PHILIPS SERVICE MAANDBLAD

DE PLATENWISSELAAR TYPE 2972

De uitvoeringen A en B

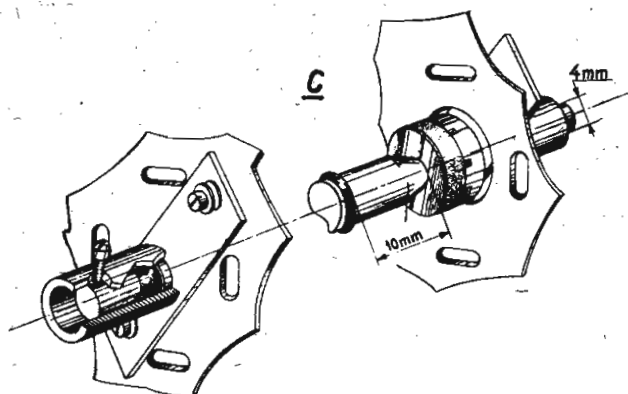
De rotor met de bijbehorende lagers en de aandrijfrol kan niet meer worden geleverd. Indien een dezer onderdelen moet worden uitgewisseld, moeten alle onderdelen worden vervangen door die van de uitvoering D.

De uitvoering C

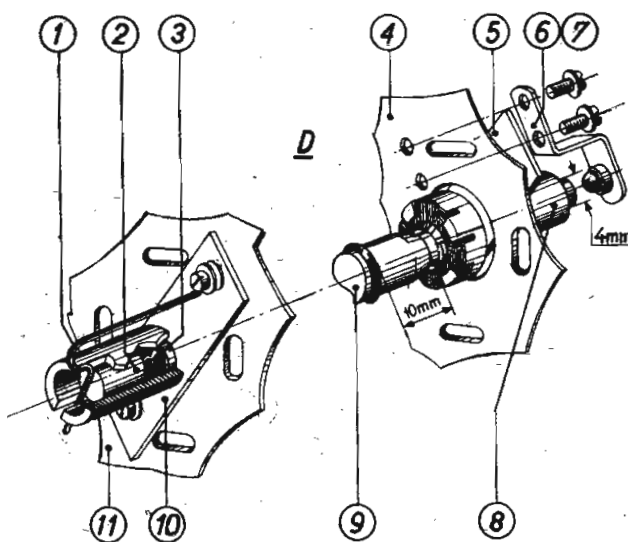
Hierbij kan de rotor zonder meer worden vervangen door de rotor van uitvoering D. Hoewel het niet altijd noodzakelijk is om tevens de lagers te vervangen, verdient dit wel aanbeveling. Men heeft anders de kans, dat de lagers enige speling hebben en daardoor de motor onregelmatig zal lopen.

Fig. 5

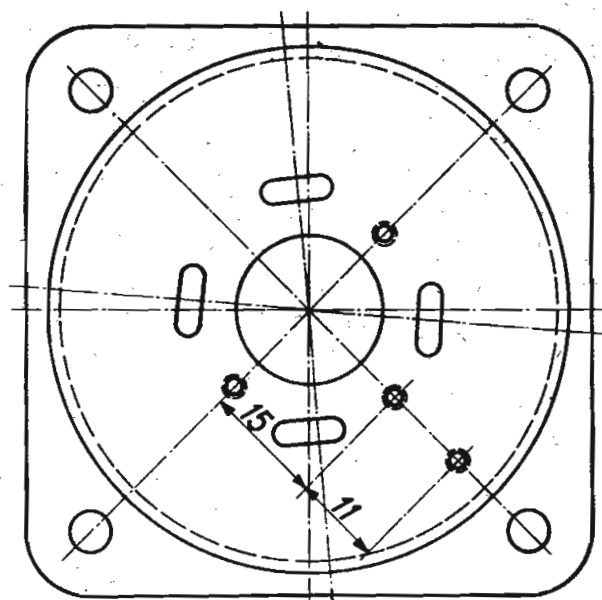
De uitvoeringen A, B en C kunnen alle worden omgebouwd, door aan de zijde van de aandrijfrol twee gaatjes met 3 mm draad in het schild aan te brengen (zie pos. 4 in fig. 4, alsook fig. 5). Ook kan een schild, dat reeds voorzien is van deze gaatjes, worden besteld. Het codenummer hiervan is 49 920 69.

Aangezien het voor de uitvoeringen A, B en C gewenst is, dat in alle gevallen, waarbij de rotor en lagers moeten worden vervangen, de motor wordt omgebouwd tot uitvoering D, volgt hieronder een overzicht van de in deze uitvoering toegepaste onderdelen. De positienummers hierin verwijzen naar fig. 4.

Fig. 6

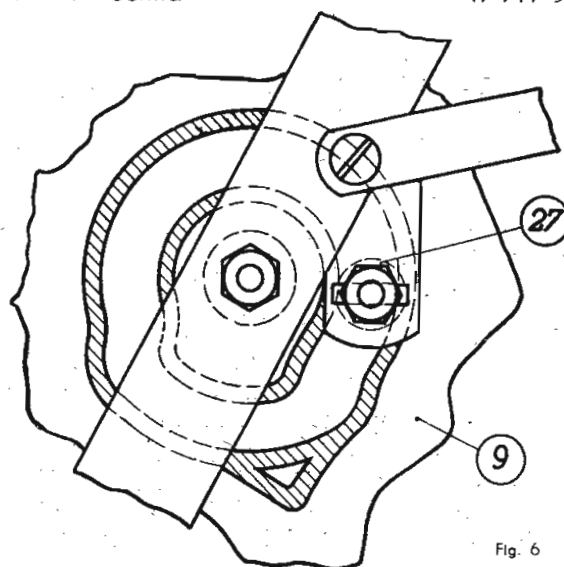
De toleranties van de excentrische groef op de commandoschijf (pos. 9 in fig. 6) en van de rol (pos. 27 in fig. 6) zijn in de loop der productie enigszins gewijzigd.

Indien dan ook de commandoschijf moet worden vervangen, moet tevens een nieuwe rol worden aangebracht. Het codenummer van de commandoschijf is 49 923 09.5 en van de rol 49 923 79.2.

Fig. 8

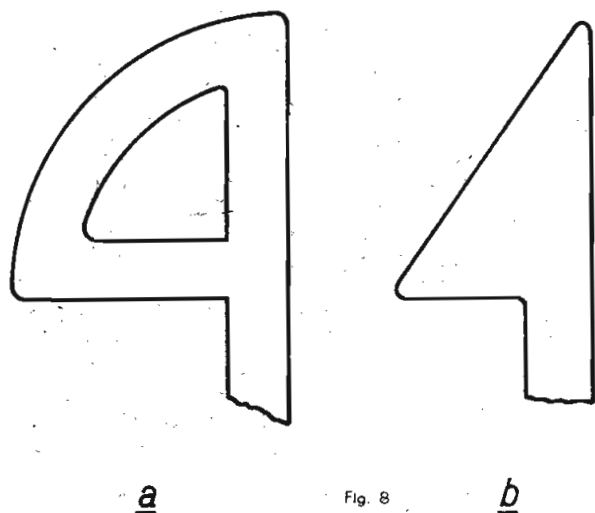
Bij het gebruik van platen, waarvan de diameter groter is dan 30 cm, kan het voorkomen, dat bij het wisselen de platen blijven hangen op de nok van de aftaster. Hierbij is aangenomen, dat het aftastmechanisme goed is ingesteld. Betrouwbare werking van het mechanisme is alleen verzekerd, indien de diameter van de platen ten hoogste 31 cm is.

Indien de klant dan ook veel platen heeft met een grotere diameter dan 31 cm, is de oplossing de aftaster (pos. 3c, fig. 8 van de service-docu-

mentatie) te vervangen door een gewijzigd exemplaar. Door de gewijzigde vorm van de nok kunnen de afwijkingen in diameter van de platen groter zijn, zonder dat het gemelde euvel optreedt.

Een en ander is verduidelijkt in fig. 8, waarvan a de oude uitvoering aangeeft en b de gewijzigde uitvoering. Het codenummer van deze laatste is 49 922 01.3.
